MÉMOIRE RÉCAPITULATIF

La décision de la maire de Paris du 12 janvier 2016 de rejeter implicitement le recours gracieux formé auprès d'elle par la requérante aux fins de voir annuler sa décision du 4 septembre 2015 valant permis de construire n° 075 118 14 V 0068 sur l'emprise des 2 rue Cavé et 25 rue Stephenson dans le 18^e arrondissement de Paris en faveur de la Société Anonyme SEFRI-CIME PROMOTION, représentée par Monsieur François DE LAS CASES, domiciliée 20 place de Catalogne à 75014 Paris (**Pièces 1a et 1b**).

II.4. Espaces libres et plantations (article UG.13 du règlement du PLU)

Extrait de la pièce 40 (à gauche : Pièce 26 / à droite : photo du reliquat de pleine terre.

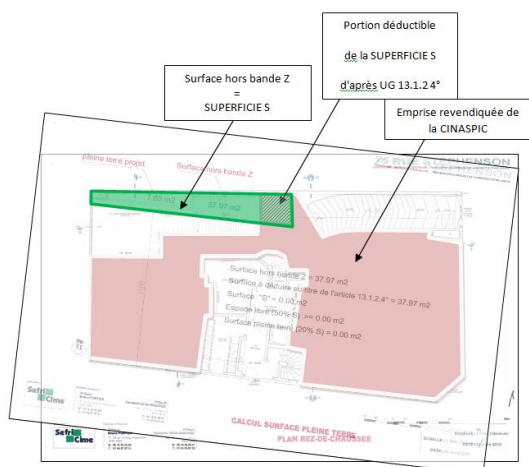
Or, les plans produits dans la demande de permis de construire font apparaître que le projet comporte pour seul espace libre une arrière-cour très étroite, plongée en permanence dans l'ombre en raison de son total enclavement, surplombée d'un filet de protection et au-surplus encombrée par une gaine de ventilation y diffusant les bruits et l'air vicié venant du parking souterrain implanté en dessous (chiffre II.6 ci-après).

Un tel espace ne peut avoir la moindre utilité fonctionnelle sur le plan environnemental : le projet s'oppose ainsi frontalement à l'article UG.13 du règlement du PLU.

Au sein de cet espace, la surface prétendument laissée en pleine terre pour donner l'illusion d'avoir satisfait à l'article UG 13.1.2. prescrivant que 20% au minimum de la surface S doit être laissée en pleine terre n'est en fait qu'un « reliquat » au sens où le législateur l'interdit (*Rapport de présentation de la modification du règlement du PLU du 29 septembre 2009*, page 20, chapitre III.I.3 - Les mesures en faveur de la biodiversité et des continuités écologiques, **Pièce 39**), qu'un interstice de forme trapézoïdal d'une largeur variant entre 86 cm et 160 cm coïncé entre un mur mitoyen existant et les voiles de béton du parking souterrain (**Pièce 40**).

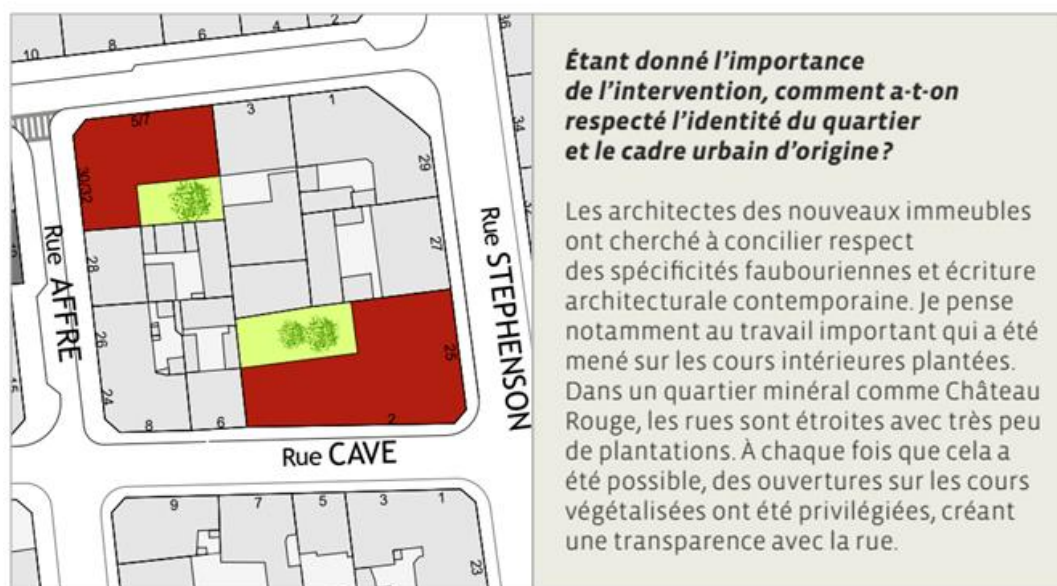
Contrairement à ce qui est avancé, le projet ne prévoit en effet pas 150 m² de toitures végétalisées. Les surfaces végétalisées se résument, au niveau du premier étage : à la dalle du plancher haut du parking qui, bien que non cotée, représente tout au plus une quinzaine de mètres carrés ; et, sur le toit de l'immeuble, à l'extrémité Ouest de la toiture : à un espace, toujours non coté, dont les dimensions varient entre 6 et 9 mètres de côté.

En aucune manière, ces deux surfaces de toiture végétalisée ne totalisent 150 m² de toitures.

Cette dernière valeur semble correspondre en fait apparemment à la somme des toitures végétalisées et de la terrasse recouverte de caillebotis (non végétalisée, accueillant tout au plus quatre bacs).

Ainsi, d'une part, la Ville de Paris a commis une erreur dans le calcul des surfaces végétalisées du projet, erreur due à l'absence d'indications claires fournies par le pétitionnaire.

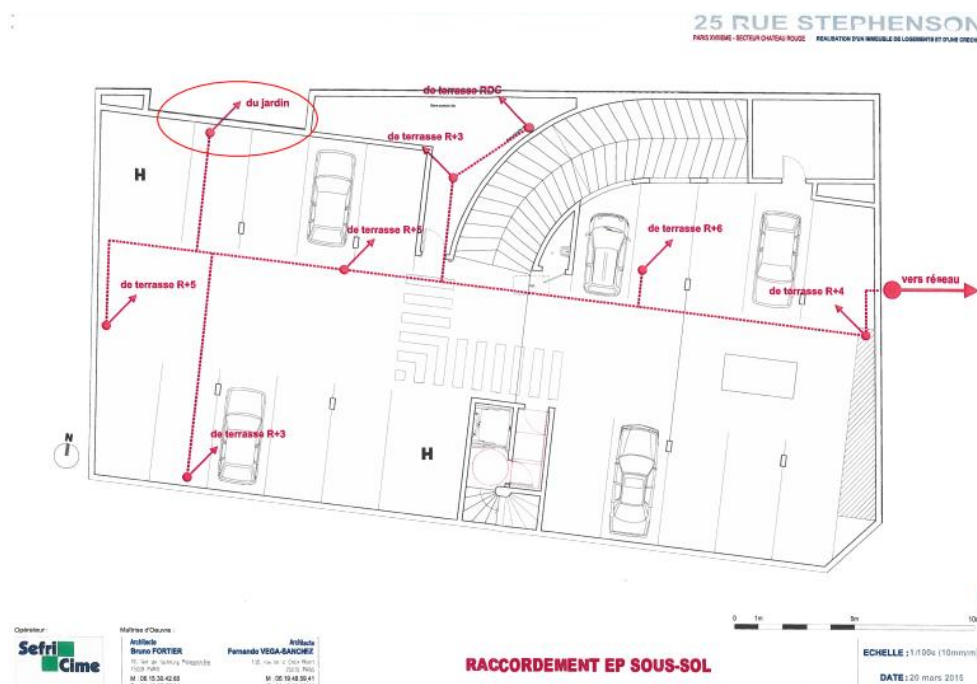
Or, il n'en est rien. Le plan de raccordement des eaux pluviales met en effet en évidence que même l'emprise prétendument en pleine terre du « *jardin petite enfance* » fait l'objet d'une collecte des eaux pluviales en vue de les drainer vers le réseau d'assainissement de la Ville de Paris ainsi que l'établit le document ci-dessous :

Rien n'a donc été prévu dans le projet querellé pour limiter les rejets d'eaux pluviales dans le réseau d'assainissement. La Ville a commis ici une nouvelle négligence fautive en ne contraignant pas, comme l'article UG 4.3 lui en donne pourtant la faculté, le pétitionnaire à faire davantage d'efforts pour limiter les déversements d'eaux pluviales dans le réseau général d'assainissement public.
